Dotyczy postępowania o udzielenie zamówienia publicznego na termomodernizację budynku szkolnego w Skoczowie przy ulicy Bielskiej 34.

Na podstawie art. 38 ust. 1 oraz ust. 2 ustawy z dnia 29 stycznia 2004 r. Prawo zamówień publicznych (tekst jednolity Dz.U. z 2019 r. poz. 1843 z późn. zm.), w związku z zapytaniami do treści specyfikacji istotnych warunków zamówienia, przekazuję treść zapytań Wykonawców oraz odpowiedzi:

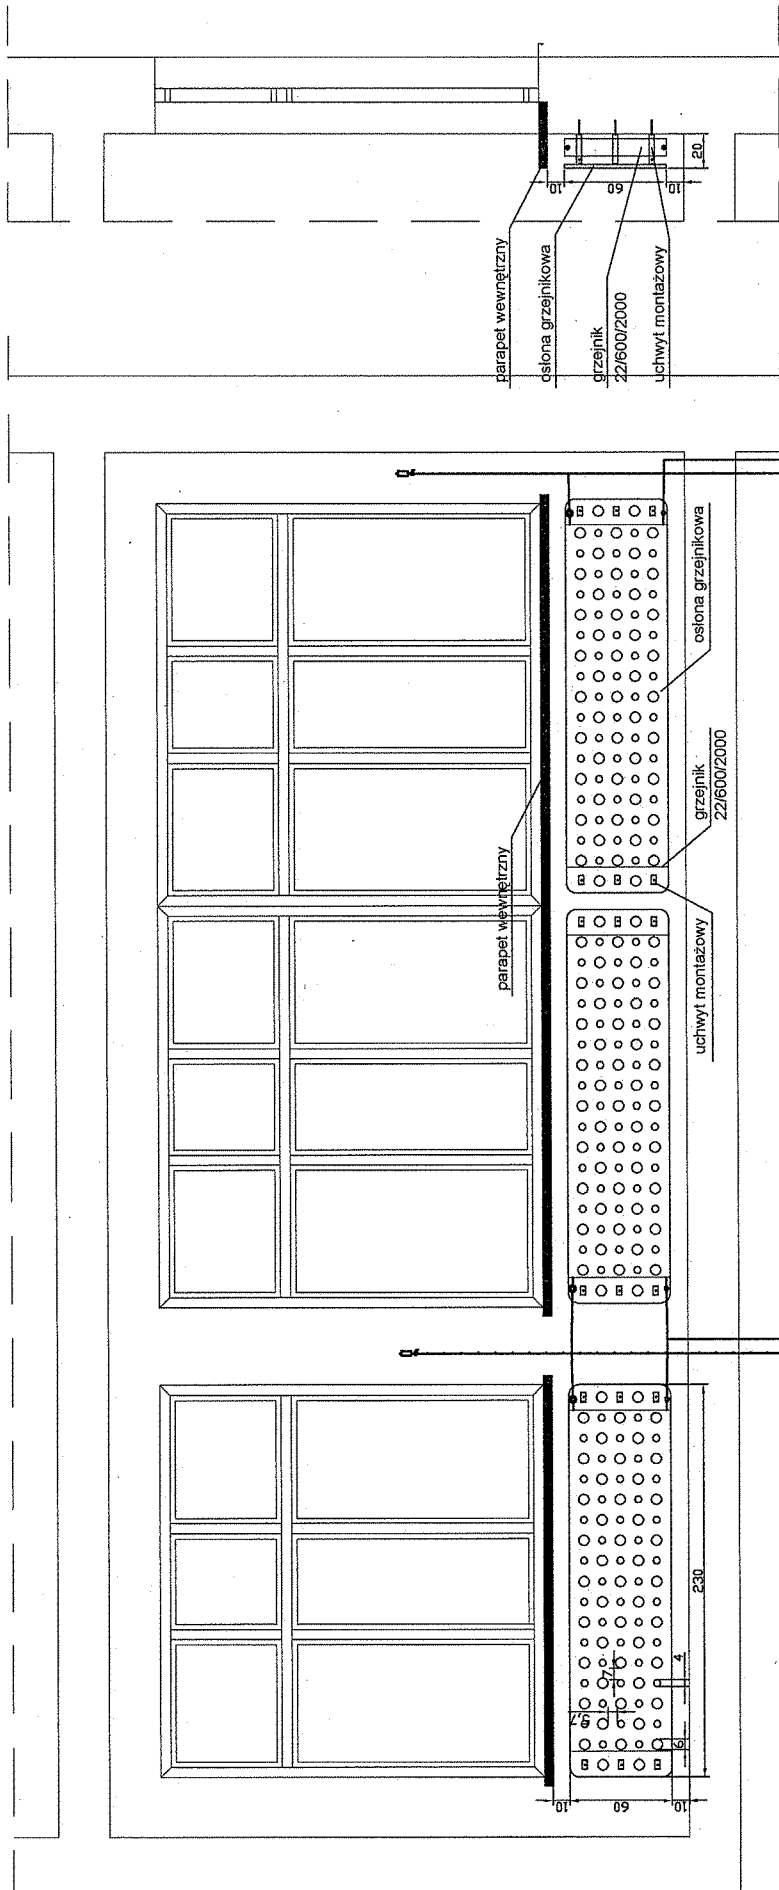
**Pytanie 8:** Prosimy o dodatkowy opis, sprecyzowanie materiałów dla montaż osłon grzejnikowych/pozycja 169 – branża sanitarna/.

Dodatkowy opis znajduje się w załączniku nr 1 do niniejszych odpowiedzi.

**Uwaga:**

1. Wielkość osłony dobrać w zależności od wielkości otworu okiennego, wysokości parapetu i wielkości grzejnika.
2. Osłony grzejnikowe wykonać z płyty MDF o grubości 18 mm.
3. Osłony montować do ścian budynku za pomocą stałych uchwytów wykonanych z kątownika, śrub, wkrętów i kołków montażowych.
4. Osłony należy montować w sposób trwały i pewny dobierając odpowiednią ilość uchwytów w zależności od wielkości osłony.
5. Podane wymiary zweryfikować na budowie.
